12. April 2006

Abbildung 2.)

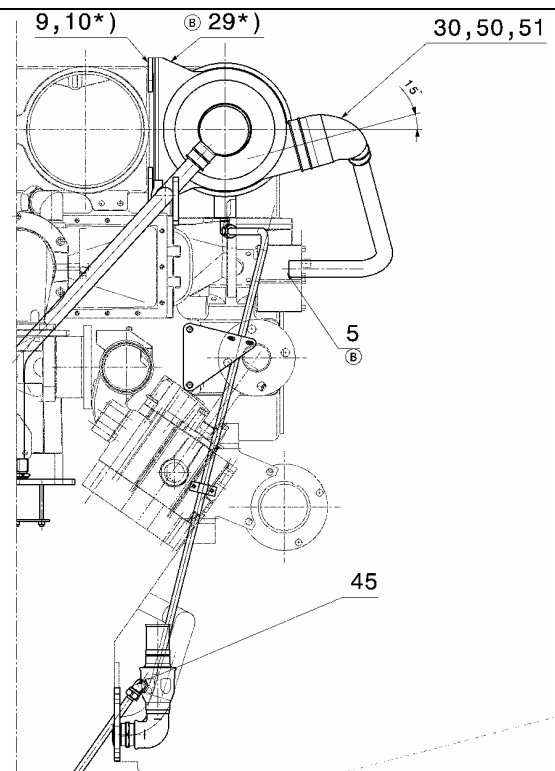
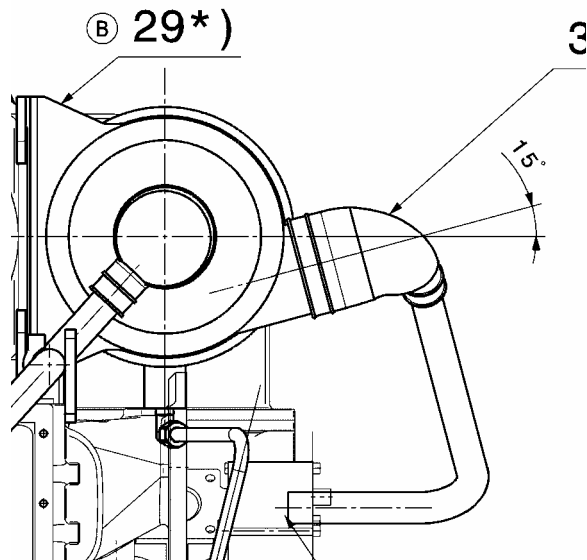
Bei der Montage des Ölabscheiders unbedingt die richtige Lage des Ölablaufstutzens einhalten. Wie lt. Abbildung sollte der Stutzen ca. 15° aus der Waagrechten nach oben gedreht sein!

Abbildung 3.)

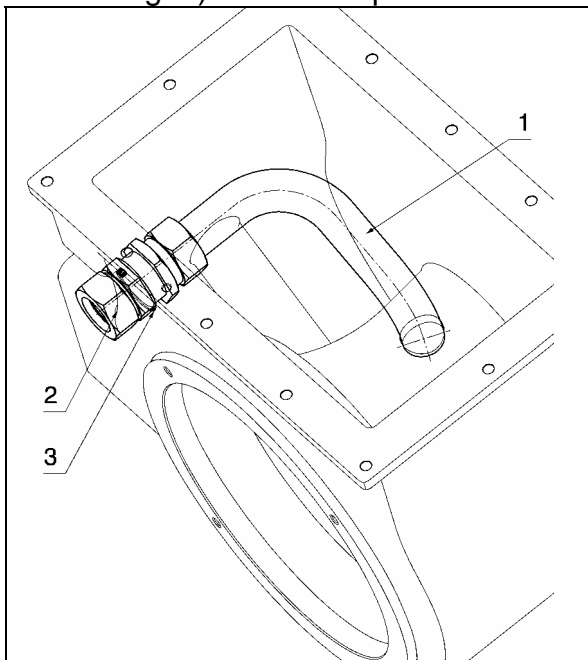
Optimierung des Unterdruckes in der Blow-by Leitung mittels Blende. T/N 467788
Achtung: kein Motorbetrieb ohne Blende.

<p>Lösen der Verschraubung</p>	<p>Einsetzen der Blende T/N 467788</p>	<p>Verschraubung schließen</p>

Abbildung 4.) Gehäuse kpl. 451517

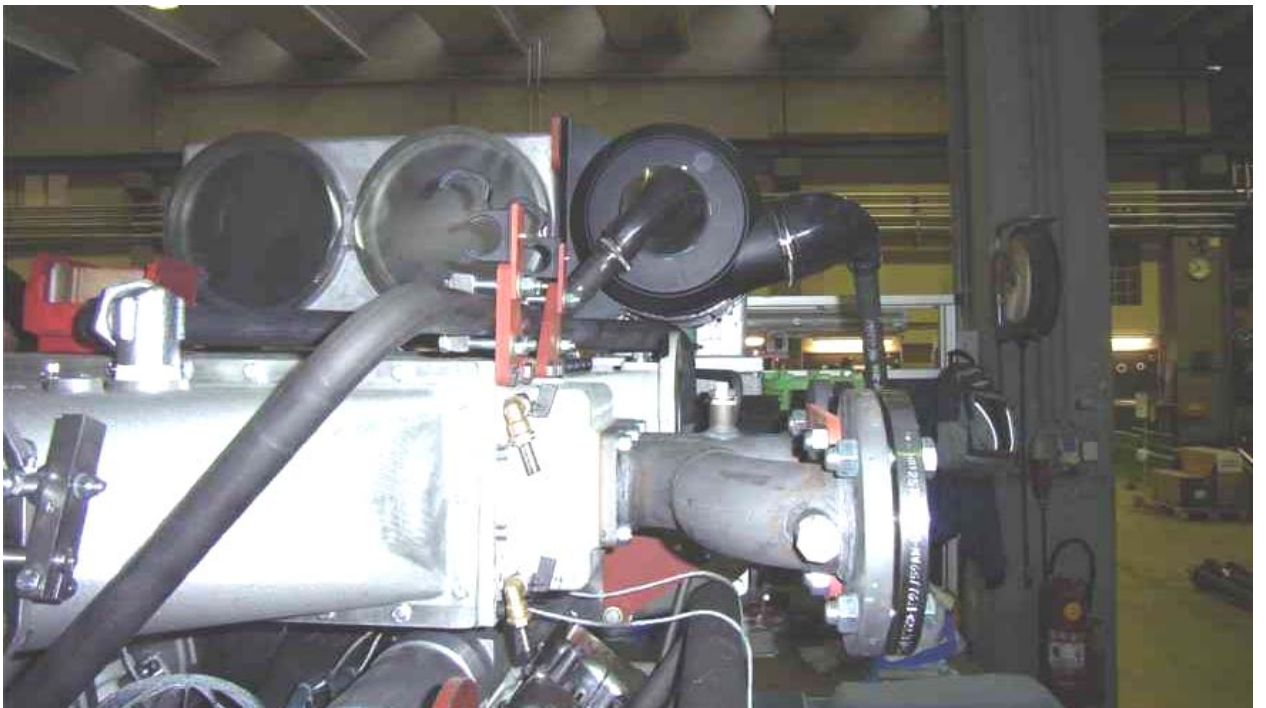
Saugstutzen - Abbildung 4.)			
Pos. Nr.	Stk	T/N	Benennung
	1	451517	Gehäuse
1	1	451545	Leitung
2	1	451793	Gerade Schottverschraubung
3	1	104736	Dichtring
